**Gangloff Areal, 2. Etappe:
Überarbeitung Richtkonzept**

Schlussbericht
Workshopverfahren

Oktober 2016

Abb. 5 Querschnitt Nord-Süd, Längsschnitt West-Ost

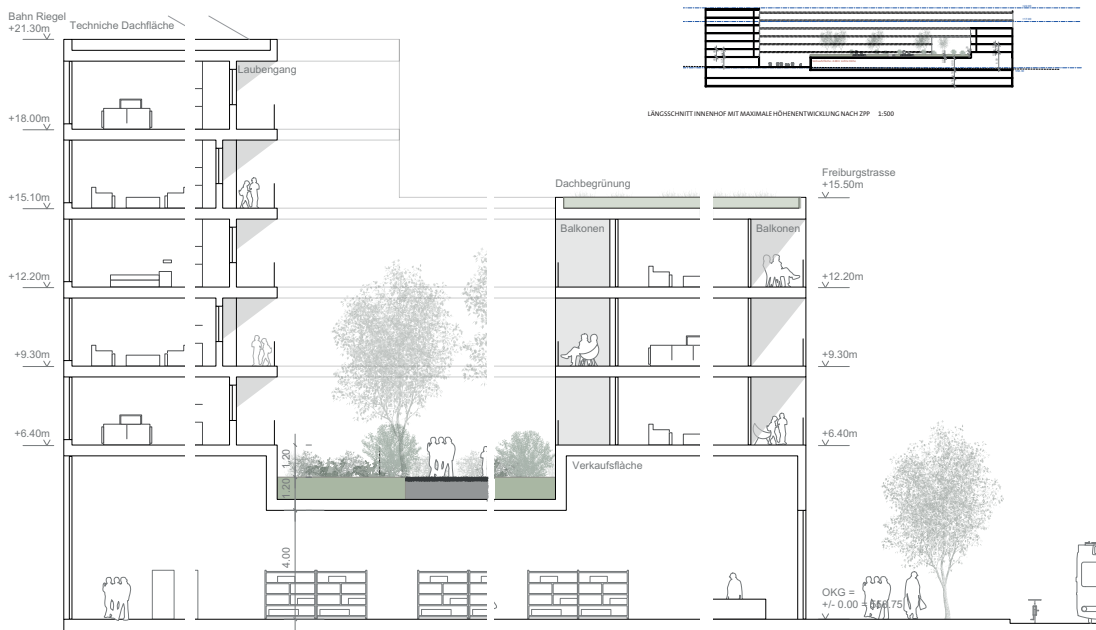
- Würdigung Das Begleitgremium war sich einig, dass eine gute Weiterbearbeitung und Reaktion auf die Einwände der SKB vorliegt. Die Lektüre des Ortes und die Begründung des Konzepts werden klarer, das Areal zwischen Strasse, Bahn und Autobahn als Insel lesbarer. Es erfolgt eine bauliche Reaktion auf die Lage am Ende/Anfang der Stadt. Der Innenhof wird nutzungsmässig entlastet. Die verschiedenen Räume im und um das Areal werden miteinander verknüpft. Das European-Konzept wird weitergedacht, so dass mit dem Haus der Religionen eine Gesamtform entsteht. Neu setzen sich das Gebäude und die Freiräume aus verschiedenen Einzelteilen zusammen.

- Weiterbearbeitung Aus dem Workshop ergaben sich folgende Punkte zur Weiterbearbeitung:
- Die Qualitäten der in den drei Modellen gezeigten Ansätze sind zusammenzufügen. Damit soll eine klare volumetrische Hierarchie der drei Gebäude(teile) erreicht werden, vom Akzentbau über den Nord- und den Südflügel absteigend.

- Der Akzentbau West ist kompositorisch richtig. Er soll sich von den beiden Flügeln absetzen. Zu prüfen sind stärkere Sprünge in der Höhenentwicklung oder Öffnungen des Nord- und/oder des Südflügels an der Engstelle des Areals. Der Akzent könnte höher sein, er muss jedoch nicht die gleiche Höhe erreichen wie der erhöhte Teil des Hauses der Religionen.

- Die Adresse im Hof soll im Strassenraum spürbar sein. Mit dem Hof und einer Lücke kann auch dem Gegenüber die Referenz erwiesen werden. Es ist jedoch auch eine transparente Verbindung in den oberen Geschossen denkbar.

- Der Nordflügel soll die Verbindung zum Haus der Religionen schaffen und kann allenfalls vom Akzentbau im Westen abgesetzt werden.
 - Es ist zu prüfen ob der Nord- oder der Südflügel eine bewegte Fassade haben soll.

- Im Osten ist ein guter Ankunftsort auf dem Areal nach dem Fussgängerstreifen zu schaffen. Die Gasse der Ausfahrt Ost ist städtebaulich besser zu integrieren und mit dem Bauvolumen sind ein Abschluss und eine Adresse am Knoten Ost/ Europaplatz zu schaffen. Es soll jedoch kein grosser/zusätzlicher Platz entstehen.

- Die EG-Nutzung, die Zugänge und das Erschliessungssystem sind zu schärfen, um die Adressbildung und die Verteilebene zu klären.

Abb. 6 Bauvolumen (Ansicht Freiburgstrasse, Knoten West resp. Ost)²

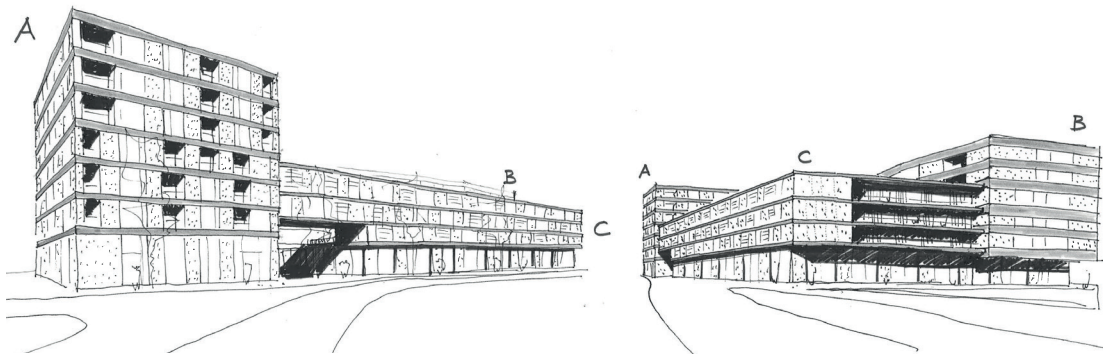
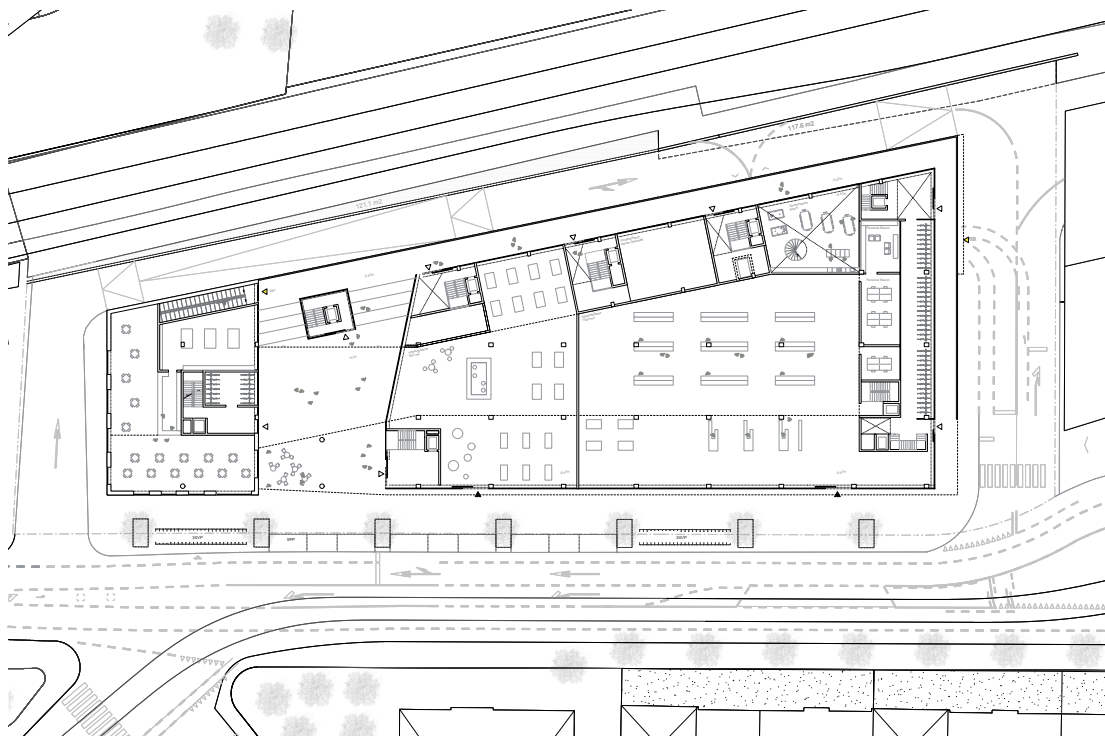
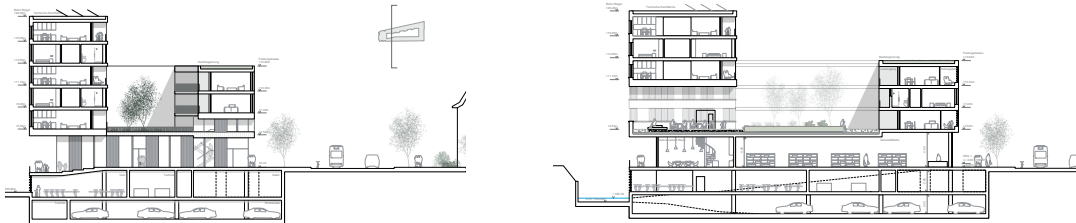
Mit dem weitgehend überarbeiteten Planstand von Workshop 2 werden wesentliche offene Fragen und qualitative Defizite des der SKB vorgelegten Projektstandes einer überzeugenden Lösung zugeführt.

Die Volumetrien der einzelnen Baukörper wurden geschärft. Sie verspringen horizontal nun geringfügig aber ausreichend sichtbar. Insgesamt erscheint das Projekt jetzt als aus verschiedenen Teilen präzise zusammengefügter Gesamtbau, dessen Gebäudeteile auf jeder Seite angemessen auf die Nachbarschaft reagieren. Die flächige, horizontale Linien betonende Architektursprache weist in eine richtige Richtung.

Der westliche turmartige 7-geschossige Gebäudeteil steht mittels des überhöhten Erdgeschosses und der Fuge zu den Nachbarbauten deutlich auf dem städtischen Boden. Der zur Freiburgstrasse zweigeschossige Durchgang definiert deutlich das Ende des sich östlich anschliessenden Gebäudesockels und vermittelt zum nördlichen Erschliessungsweg auf EG-Niveau.

Die Verlegung der westlichen Rampe zur im UG liegenden Anlieferungsebene parallel zu den Bahngleisen verschafft dem Erdgeschoss des Turms auch auf der westlichen Seite einen adäquaten Vorraum. Damit entsteht gleichzeitig ein angemessener Übergang zum anschliessenden Privatgrundstück.

Die auf dem Sockel liegenden Geschosse werden durch einen kleinen Überstand entlang der Freiburgstrasse bzw. durch eine Auskragung, die den nördlichen und östlichen Erschliessungsweg schützt differenziert akzentuiert. Die volumetrischen Abstufungen des Gesamtbaukörpers werden grundsätzlich als richtig beurteilt.

Insbesondere die drei Wohngeschosse entlang der Freiburgstrasse stehen im richtigen Verhältnis zur gegenüberliegenden Bestandsbebauung. Das deutliche Übertreten des westlichen turmartigen Gebäudes definiert hier angemessen ein Ende der Gesamtbaus und markiert die Torsituation gegen Westen.

Abb. 21 Adressbildung und Erschliessung resp. gemeinschaftlicher Innenhof mit Zugängen

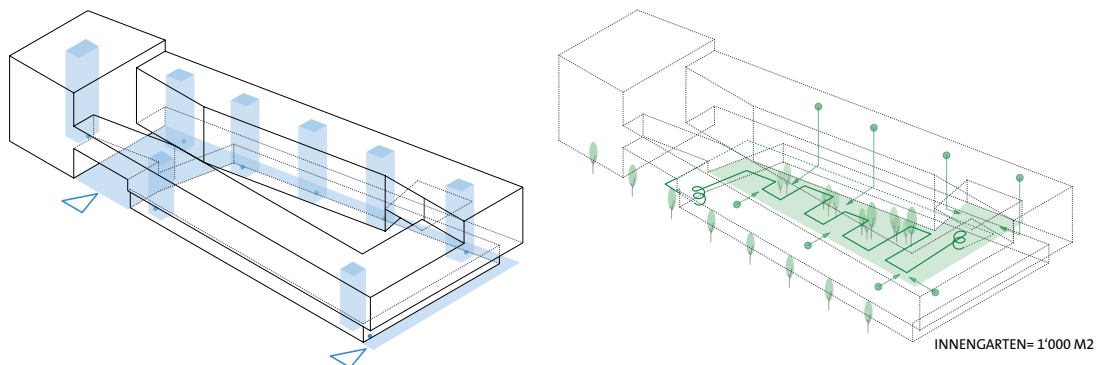
- *Zugänge und Durchwegungen bzw. kollektive Erschliessungsräume*
Aufenthaltsqualität, Sicherheit, Sichtverbindungen etc. sind weiter zu verbessern. Insbesondere sind die nordöstliche Gebäudeecke und die bahnseitige Erschliessung räumlich und nutzungsmässig so zu konzipieren, dass qualitativ hochwertige und sichere Räume entstehen, die eine grosszügige und freundliche Atmosphäre ausstrahlen.

- *Hofgestaltung*
Die gestalterischen Details des Hofes im Obergeschoss und insbesondere die Schnittstelle und die Übergänge zu den anstossenden Wohnungen und zu den Vertikalerschliessungen sind weiter zu klären und zu optimieren. Für die Nutzung, Gestaltung und Bepflanzung des Hofes ist ein detailliertes Konzept zu erarbeiten.
